TERREMOTO CENTRO ITALIA

Relazione di sopralluogo per la verifica speditiva delle condizioni geo-idrologiche dei siti di interesse

Denominazione sito Amatrice

By-pass stradale all'interno dell'abitato di Amatrice per collegare la zona EST e la zona OVEST.

Figura 3 – Stralcio del PAI con indicazione delle aree a Rischio frana e esondazione. In viola particolare dell'area oggetto di sopralluogo.

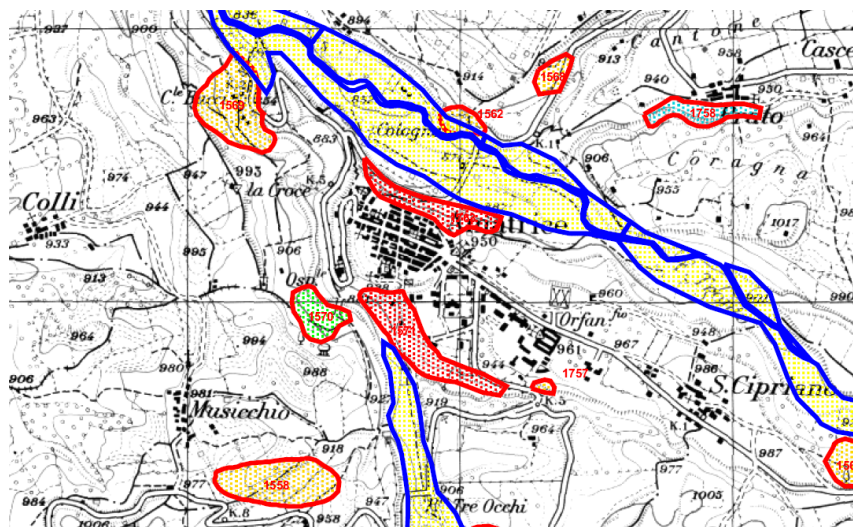
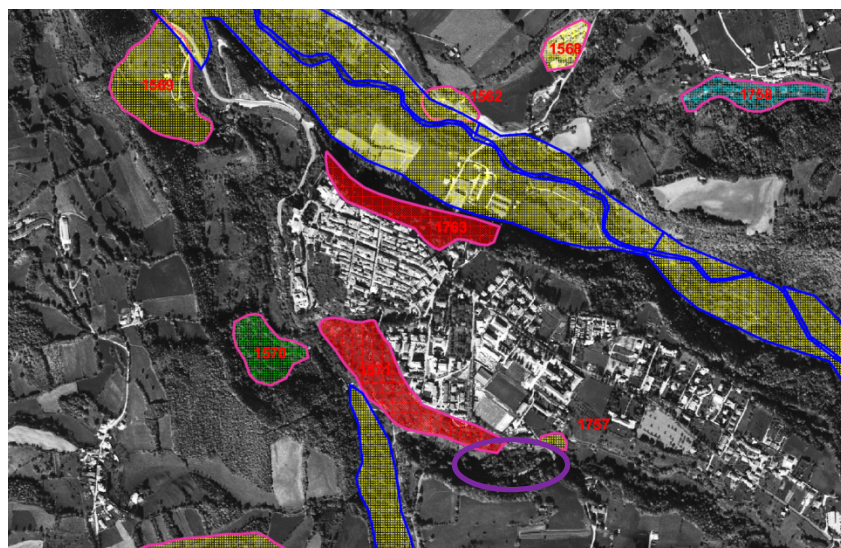
Per quanto riguarda il rischio alluvione la cartografia del PAI evidenzia aree a rischio medio di esondazione "E2": aree che possono essere interessate dalle piene con tempo di ritorno assimilabile a 200 anni.

Per quanto riguarda invece il rischio da frana sono presenti due aree perimetrate a rischio R4 (aree a rischio molto elevato). Le aree identificate con i numeri 1571 e 1763 hanno una superficie di 5,864 ha e 3,607 ha rispettivamente, e sono contrassegnate da Indice di pericolosità H3 (Aree di Versante a Pericolosità elevata) e H4 (Aree di Versante a Pericolosità molto elevata) Figura 3.

1) l'area indicata dai tecnici ASTRAL come possibile tracciato del sovra-menzionato bypass ricade in un'area identificata con il numero 1571 (superficie di 5,864 ha) contrassegnata da Indice di pericolosità H3 (Aree di Versante a Pericolosità elevata) e rischio R4, come evidenziato dalle cartografie del rischio PAI.

Tutto ciò premesso, si suggerisce un approfondimento topografico (battitura e rilievo di dettaglio), geomorfologico e geologico tecnico (sondaggi e caratterizzazione geotecnica delle formazioni potenzialmente coinvolte nella sede del tracciato) dell'area oggetto di sopralluogo. Particolare attenzione deve essere posta a verificare che l'area situata in testata dell'impiuvio, presso Via Madonna della Porta, non sia interessata da franosità in atto o recente.

Figura 4 Stralcio della cartografia IFFI con indicazione delle frane individuate. In viola particolare dell'area oggetto di sopralluogo

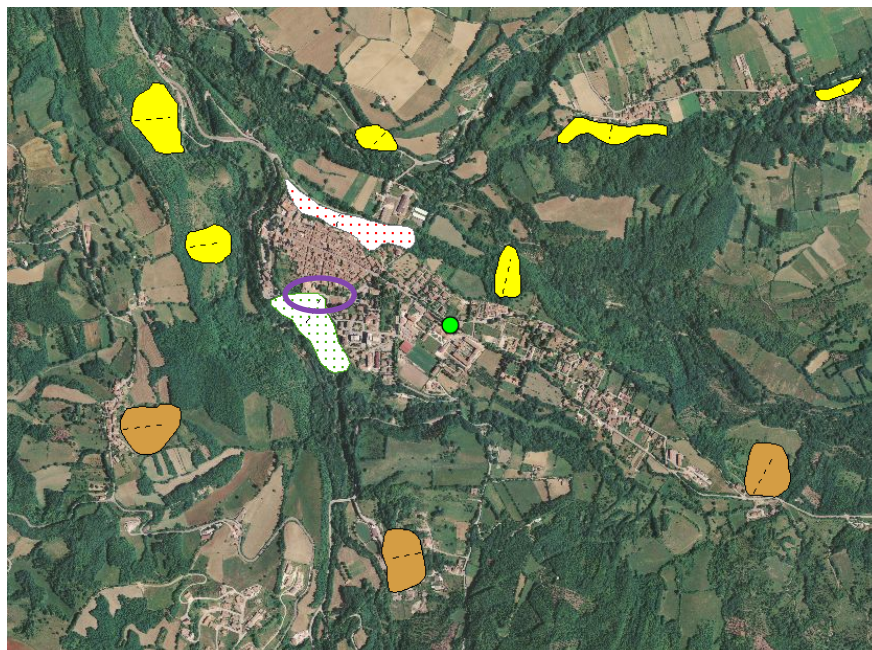
Il confronto con la cartografia delle frane riportate nel progetto IFFI è stato eseguito direttamente con l'accesso al Portale Cartografico Italiano alla pagine <http://www.pcn.minambiente.it/viewer/> (data di accesso 26/09/2016). La cartografia IFFI nell'area di sopralluogo rileva la presenza di aree soggette a franosità diffusa (Figura 4).

Figura 5 – Risultato della fotointerpretazione condotta su fotografie stereoscopiche del volo GAI 1954.

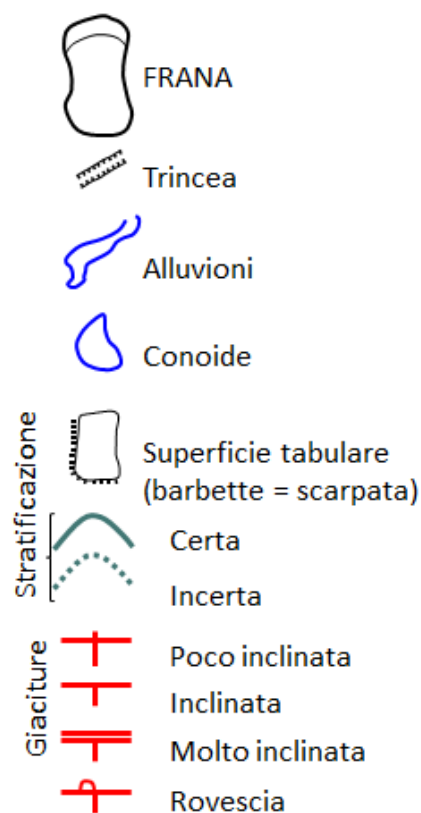
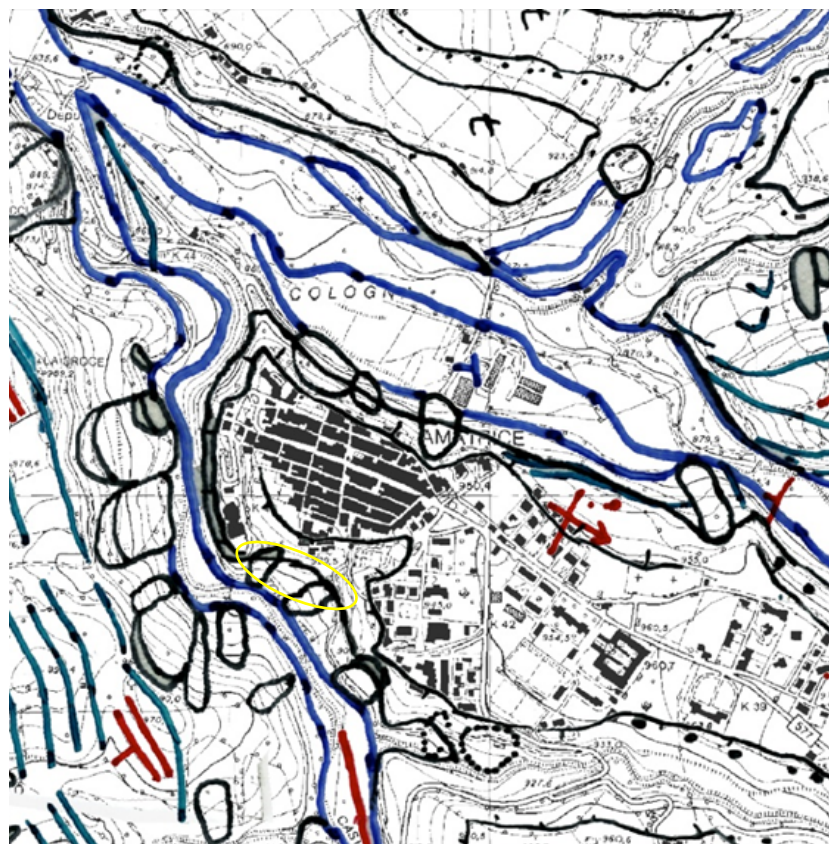
Prima del sopralluogo è stato anche eseguito un rilievo fotointerpretativo di fotografie aree stereoscopiche del volo GAI 1954, al fine di una migliore caratterizzazione geomorfologica della zona in oggetto. I risultati riportati in figura 5 evidenziano la presenza di frane nel 1954 in corrispondenza del ciglio del tornante della strada regionale 260 (punto 4 in figura 2).

La presenza della franosità nell'area è stata altresì confermata sia dalla fotointerpretazione che dal sopralluogo speditivo.
